# 改善箇所説明図

## 不具合の内容

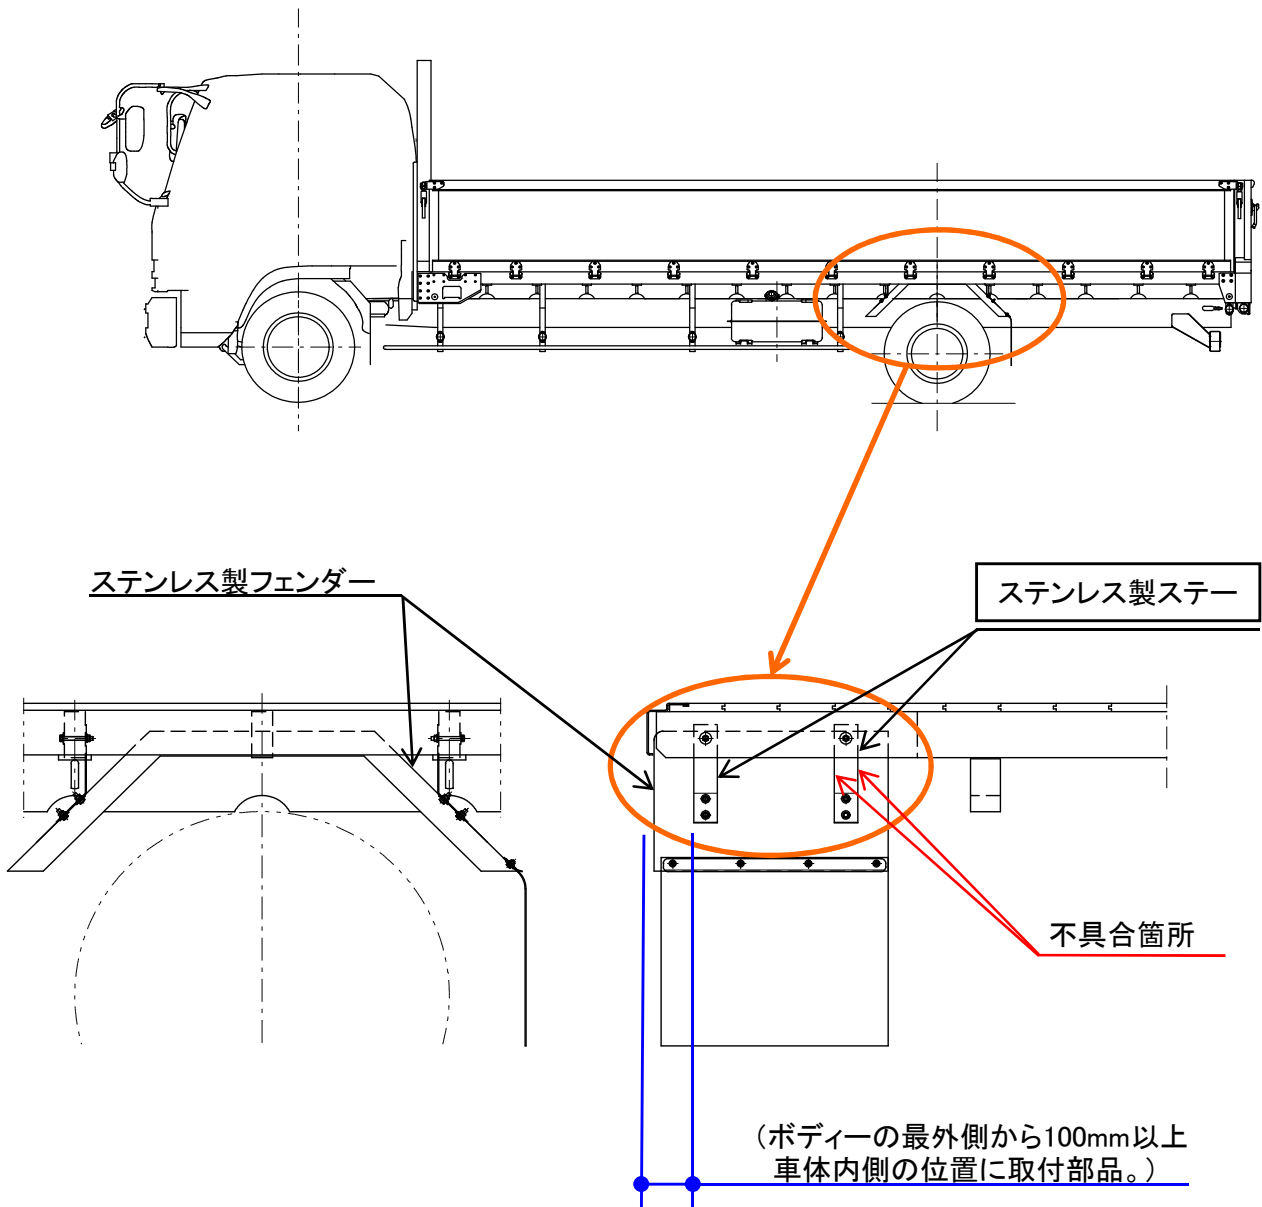
平ボディトラックのステンレス製リヤフェンダー取付ステーにおいて、当該ステーの製作にかかる機械管理が不適切のため、当該ステーにバリが生じているものがある。そのため、車両整備時にそのバリに触れると負傷するおそれがある。

全車両、当該ステーを対策品に交換する。
